<b>COMMUNE DE LA MEZIERE</b>	<b>PERMIS DE CONSTRUIRE</b> ACCORDÉ PAR LE MAIRE AU NOM DE LA COMMUNE
<b>DOSSIER N° PC 035177 25 00009</b>  Dossier déposé le 04/03/2025 Dossier complet le 04/03/2025	<b>DESTINATAIRE</b>  COMMUNE DE LA MEZIERE Monsieur GORIAUX Pascal  1 Rue de Macéria 35520 35520 LA MEZIERE

<b>Par :</b>	COMMUNE DE LA MEZIERE Monsieur GORIAUX Pascal	<b>Objet de la demande :</b> Construction d'un équipement multifonction et l'aménagement de cheminements
<b>Demeurant :</b>	1 Rue de Macéria 35520 LA MEZIERE	<b>Surface de plancher créée par destination et sous-destination :</b> Equipement d'intérêt collectif et services publics / Autres équipements recevant du public : 1 521 m²
<b>Terrain situé :</b>	Place de l'Eglise 35520 LA MEZIERE Parcelle(s) : AB69, AB214, AB73, AB70, AB209, AB216, AB72, AB213, AB212 (10 813,00 m²)	<b>Nombre de logement créé :</b> 0

**Objet :** Réponse concernant la demande de Permis de Construire PC 25U00009.  
**Projet :** Construction d'un équipement multifonction (emprise au sol : 1692 m²).

**DE LA SOUS-COMMISSION DEPARTEMENTALE DE SECURITE ERP-IGH**

Commune de LA MÉZIÈRE  
Place de l'Eglise  
35520 LA MÉZIÈRE  
PC 25U00009  
Parcelles AB 214-216 (2352 m<sup>2</sup>)

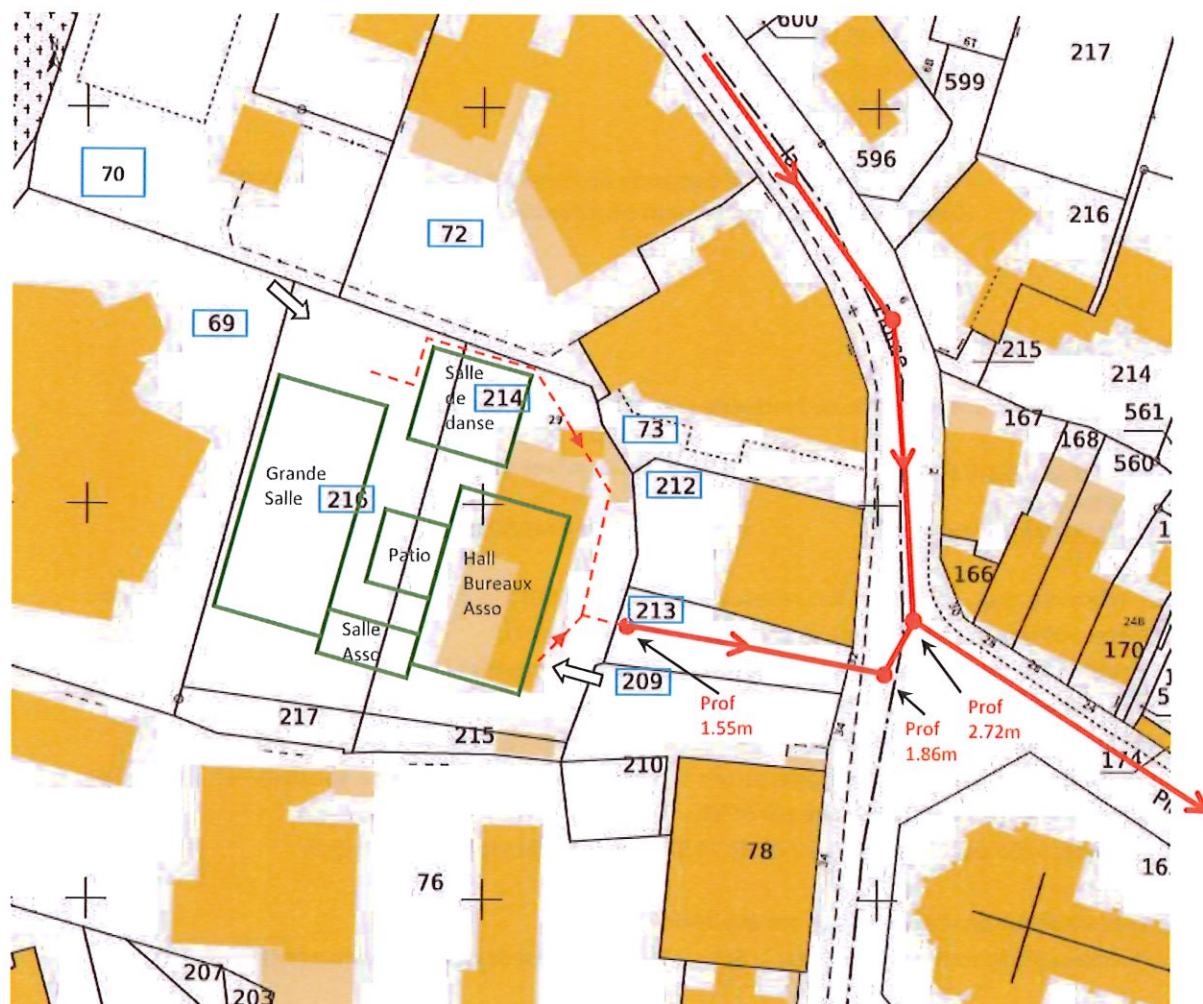
Nous vous informons que, sur la base des réseaux d'Eaux Usées (EU) à notre connaissance, il existe un réseau EU en diamètre 200 mm pvc situé à l'est du projet (voir page suivante) :

- Le terrain est desservi par un regard EU (tête de réseau en attente).
- La profondeur du regard est de 1,55m par rapport au terrain naturel actuel (tampon).
- La canalisation EU privée provenant du projet se raccordera au fond du regard EU existant.
- Les travaux EU sous domaine privé seront à réaliser par le demandeur, à sa charge et à contrôler gratuitement en tranchée ouverte par STGS.

**Réseau Eaux Usées EXISTANT :**

SIA Collecteur gravitaire (diam 200 mm pvc)

**Réseau Eaux Usées A CRÉER :**

Réseau Privé
